监 理 通 知 单

工程名称：宿迁钛翼科技 2.35MWp 分布式电站项目

编号：TYGF—023

事由：关于现场施工质量相关事宜

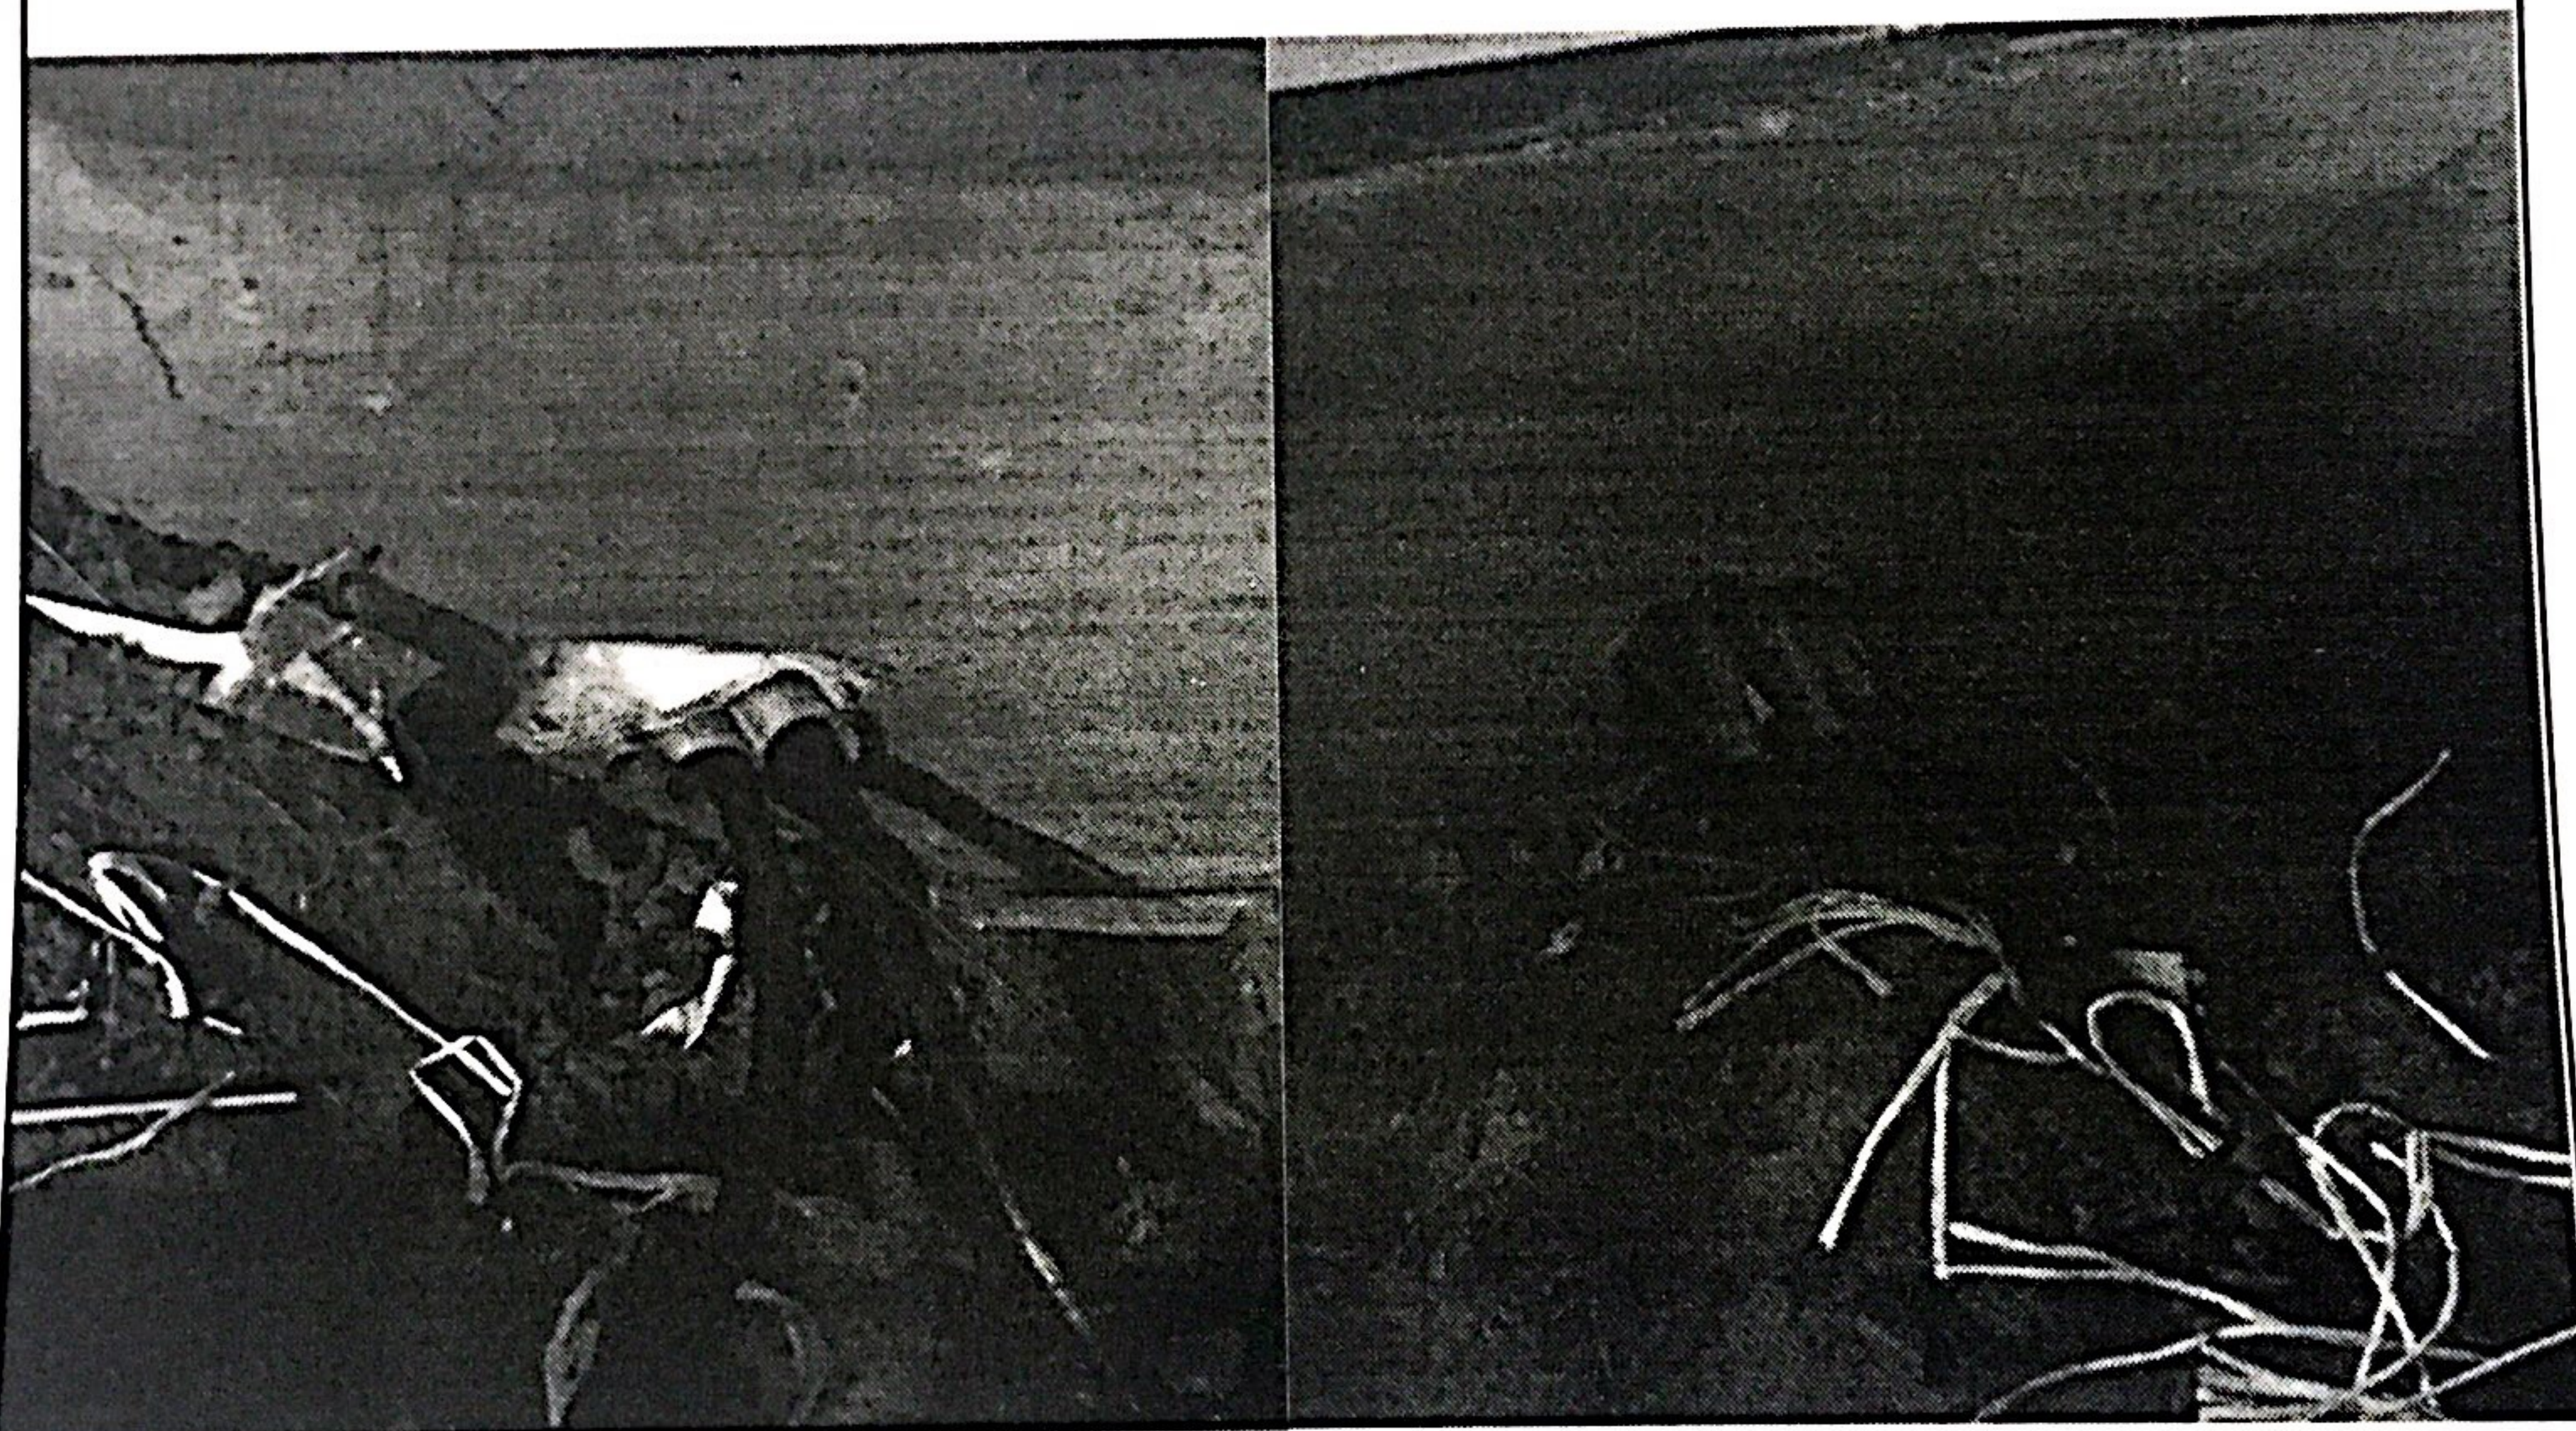
内容：经监理现场例行检查，发现一次二次基础进出线口未用 C30 水泥砂浆固定，穿线钢管口未用防火泥封堵。

为确保施工质量和进度达到预期目标。现要求你单位立即整改，并通知我单位验收。
否则由此造成的一切后果，由你单位自行承担。
